Tilsynsrapport

Sagsnr.:	24/24362
Tilsynsdato:	20. september 2024
Tilsynsførende	Sofie Patricia Ballegaard
Vandværk	Voel Vandværk Vandværksvej 2, 8600 Silkeborg
Fremviser	Peter Riis (formand), Erling, Frank og Rene
Jupiter id	78074
Vandforsynings CVR/P-nr.	85723413
Sidste tilsyn	20.09.2017

DGU nr.: 87.1534

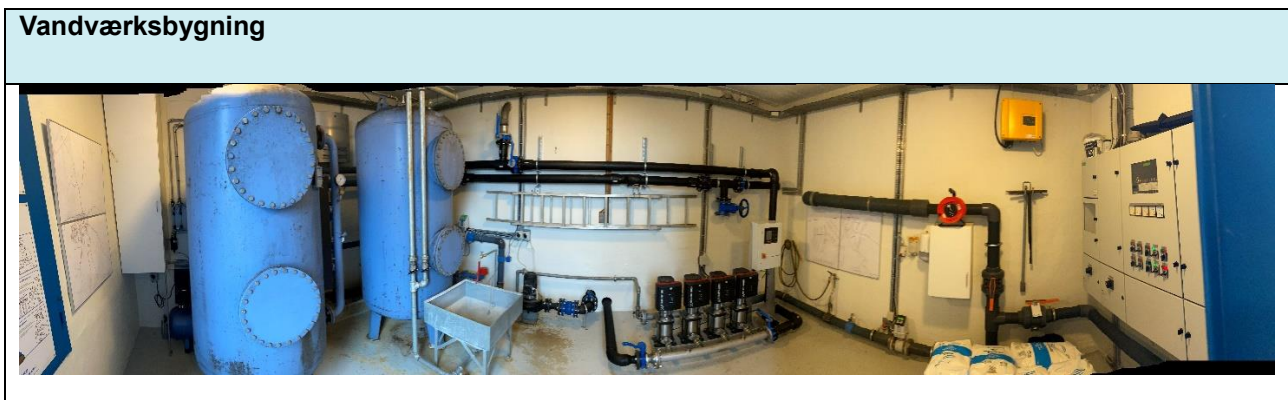
Bemærkninger:
<p>Driftsleder oplyser at en ræv fornyeligt har gravet sig ind under råvandsstationen. Dette ses, og i mindre grad lugtes, omkring råvandsledningen, hvor jorden omkring ledningen er faldet sammen/gravet væk. Indgang til rævehul udenfor råvandsstation er lukket til.</p> <p>Vandværket skal fylde op med sand og ral omkring råvandsledningen. Vandværket oplyser dette er gjort umiddelbart efter tilsynet.</p>

Bemærkninger:
Gummifugen omkring råvandsstationen bør skiftes, da den flere steder er slidt. Vandværket oplyser denne skiftes i Q1 i 2025.
